### **Zienswijze nr. 10 van in totaal 13**

#### **Geluidsbelasting van huizen achter het bovenwettelijke scherm ten oosten van de A28N berekenen en bekend maken**

**Reactie op: Ontwerptractébesluit en ontwerp saneringsbesluit A28/A1  
Knooppunt Hoevelaken**

**Betreft: Ontwerp saneringsbesluit**

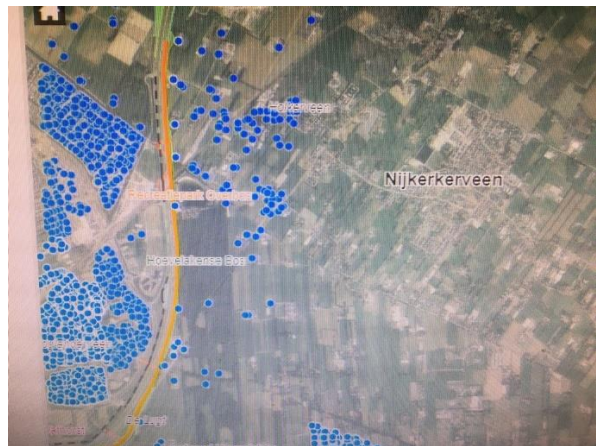
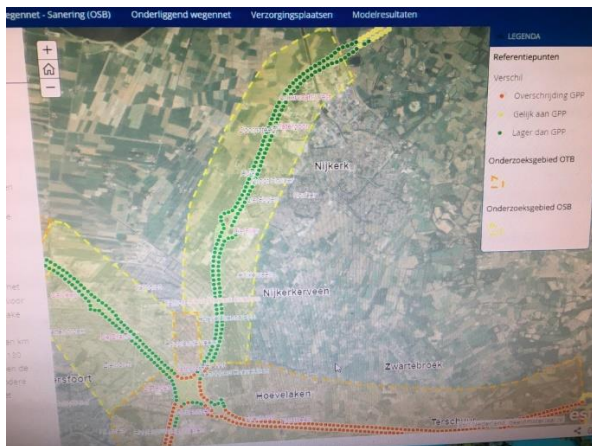
Zoals aangegeven in de 2 foto's hieronder vallen ongeveer 100 huizen in de gemeente Nijkerk ten oosten van de A28N in het zogenaamde saneringsgebied.

Voor deze huizen wordt aangegeven dat: "Ter hoogte van dit adres worden langs de rijksweg geen geluidproductieplafonds overschreden. Dit betekent dat de geluidbelasting op dit adres, na realisatie van het project, onder het wettelijk toegelaten geluidsniveau blijft. Dit adres valt daarmee buiten het onderzoeksgebied voor het OTB. Dit adres is daarom niet verder onderzocht."

Dit vinden wij niet juist. Gemeente Nijkerk, en dus de bewoners van Nijkerk die belasting betalen, hebben het scherm gekocht en hebben dus recht om te weten wat het effect van het scherm is op de geluidsbelasting op de huizen achter het scherm en dus ook het toekomstige effect op hun gezondheid.

Het gaat om ongeveer 100 huizen die achter het bovenwettelijke scherm liggen. Gezien de duizenden huizen waarvan de geluidsbelasting op woningniveau wel berekend is in dit project en waarvan de geluidsbelasting ook nog aanzienlijk lager ligt, vinden wij dat dit verzoek zeer gerechtvaardigd is.

**Wij verzoeken u de geluidsbelasting op de huizen achter het scherm langs de A28N te berekenen en ook bekend te maken.**
